Hydraulipumpun ohje

V-30225110 & V-30225120

ANV020

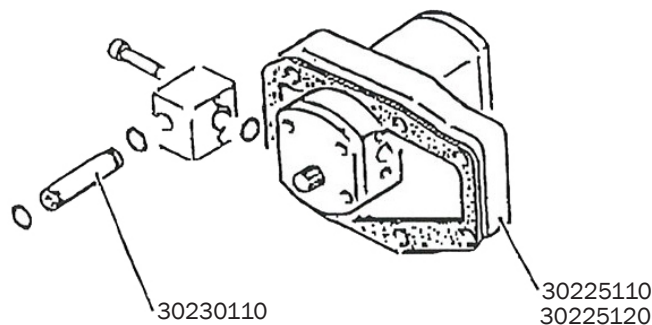
Varaosana toimitettavien hydraulipumppujen tyyppi on muuttunut. Pumppujen varaosanumero on sama kuin aikaisemmin.

Kun uudentyyppinen pumppu asennetaan vanhan tilalle, toimitetaan mukana myös liitosputki.

Vanha pumppu voidaan vaihtaa uuteen.

Jos uudet pumput ovat hieman pidempiä kuin vanhat, tulee voimanoton suojaa ja ylätangon suojaa joissakin tapauksessa muokata, jotta pumppu saadaan asennettua paikoilleen.
